EPR2 : UN PROJET CLIMATICIDE

Pas d'analyse de cycle de vie des EPR2

Emission de gaz à effet de serre pour 3 paires de réacteurs EPR2 sur 60 ans de fonctionnement

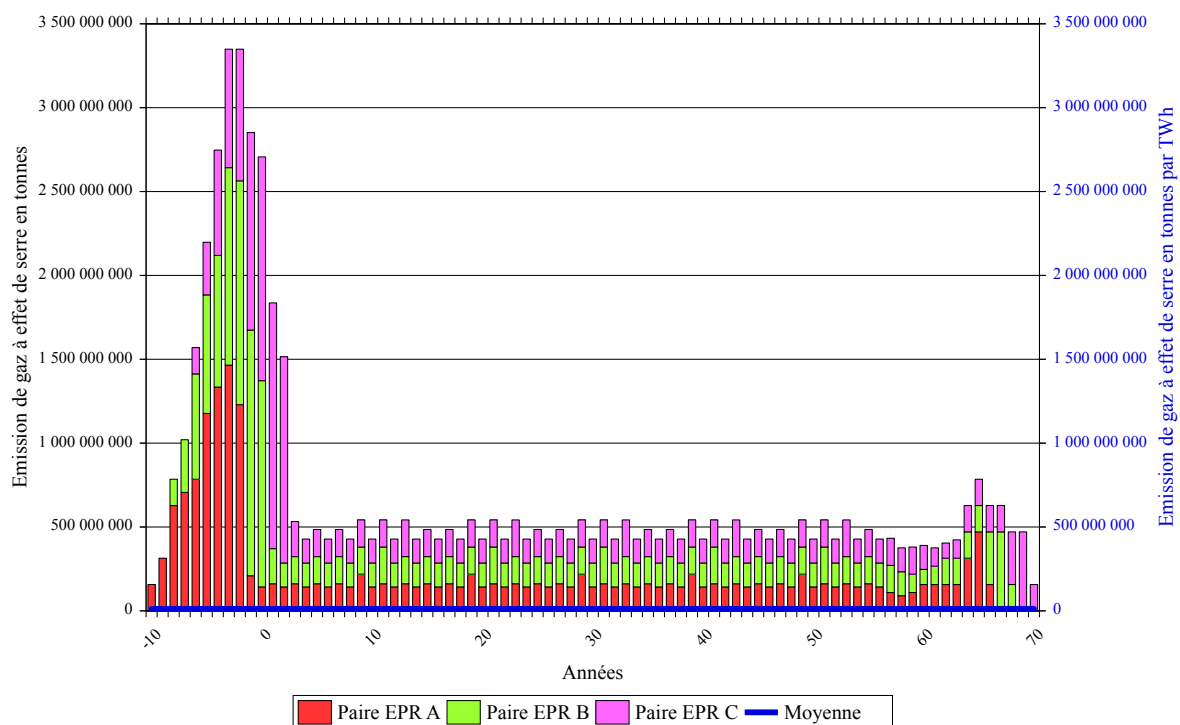
Sur la base d'une émission moyenne de 12 g CO₂eq / kWh et de divers études d'analyse de cycle de vie, j'ai établi une approche des émissions réelles liées au programme de 3 paires de nouveaux réacteurs EPR2. Le résultat est présenté dans le graphique ci-après.

Sur les 10 premières années de la construction de ces trois paires de réacteurs EPR2, l'ordre de grandeur des émissions de CO₂ serait de 21 milliards de tonnes, ce qui va être très impactant pour le climat et va à l'encontre des préconisations du GIEC. Si 8 autres réacteurs EPR2 sont construits dans la foulée, les émissions de CO₂ des chantiers de constructions ne seront pas compensées avant une trentaine d'années.

Il est donc clair, que la phase de construction plutôt que de contribuer à réduire les émissions de gaz à effet de serre va d'abord être source de nombreuses émissions de gaz à effet de serre pendant les prochaines années qui sont celles pour lesquelles le GIEC préconise une réduction immédiate et radicale.
